**ИЗМЕНЕ И ДОПУНЕ ПРОСТОРНОГ ПЛАНА
ПОДРУЧЈА ПОСЕБНЕ НАМЕНЕ
ИНФРАСТРУКТУРНОГ КОРИДОРА ДРЖАВНОГ ПУТА
I РЕДА БРОЈ 21 НОВИ САД-РУМА-ШАБАЦ И ДРЖАВНОГ
ПУТА I РЕДА БРОЈ 19 ШАБАЦ-ЛОЗНИЦА**

- Нацрт Просторног плана -

РЕПУБЛИКА СРБИЈА
МИНИСТАРСТВО ГРАЂЕВИНАРСТВА, САОБРАЋАЈА
И ИНФРАСТРУКТУРЕ

ЈП „ЗАВОД ЗА УРБАНИЗАМ ВОЈВОДИНЕ“ НОВИ САД

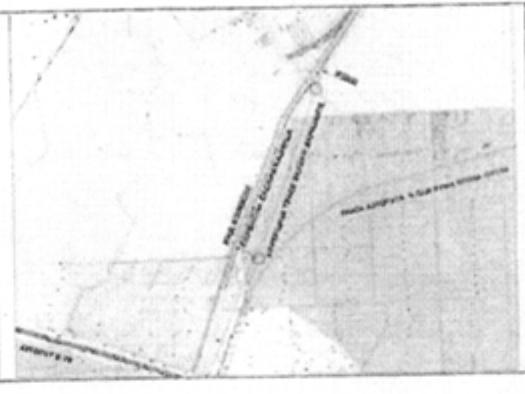
<p>ДЕО ТРАСЕ ПО ГЕНЕРАЛНОМ ПРОЈЕКТУ ОД 34+000 ДО 35+850</p>	<p>НА ДЕОНИЦИ ОД "КРИЛА" ДО ПЕТЉЕ НА АУТОПУТУ Е70 ТРАСУ ПОМЕРИТИ НА ЛЕВУ СТРАНУ ТАКО ДА СЕ ПОСТОЈЕЋИ ПУТ ПРЕТВОРИ У ДЕСНУ СЕРВИСНУ САОБРАЋАЈНИЦУ; У КОРИДОРУ ПЛАНИРАТИ И ИНД. КОЛОСЕК.</p> <p>РАЗЛОГ:</p> <ol style="list-style-type: none"> 1. РЕГИОНАЛНИМ ПРОСТОРНИМ ПЛАНОМ АП ВОЈВОДИНЕ (Сл. лист АПВ, бр. 22/2011) У СЕВЕРОЗАПАДНОМ КВАДРАНТУ "РУМСКЕ ПЕТЉЕ" НА АУТОПУТУ Е-70 ПЛАНИРАН ЈЕ РОБНО-ТРАНСПОРТНИ ЦЕНТАР. ИНД. КОЛОСЕК ЈЕ ИЗГРАЂЕН ОД Ж. СТАНИЦЕ РУМА ДО ФАБРИКЕ АСФАЛТА И БЕТОНА И ФАБРИКЕ ПЕСТИЦИДА НА км 34+000; КОЛОСЕК СЕ ПРОДУЖАВА ДО КРАЈА ТРАСЕ. 2. СВА ИНФРАСТРУКТУРА ЗА РЗ "ЈУГ-2" И РЗ "РУМСКА ПЕТЉА" ПОСТАВЉЕНА ЈЕ ИЛИ СЕ ПЛАНИРА СА ДЕСНЕ СТРАНЕ ТРАСЕ. 	 <p>The diagram is a plan view of a road section. It shows a main road with several side roads and service roads branching off. The section is labeled 'ВАРИЈАНТА С (colonna) - Kombiуслуга' and 'Км 34+000 - км 35+850'. The layout includes various road markings, lane widths, and service areas.</p>
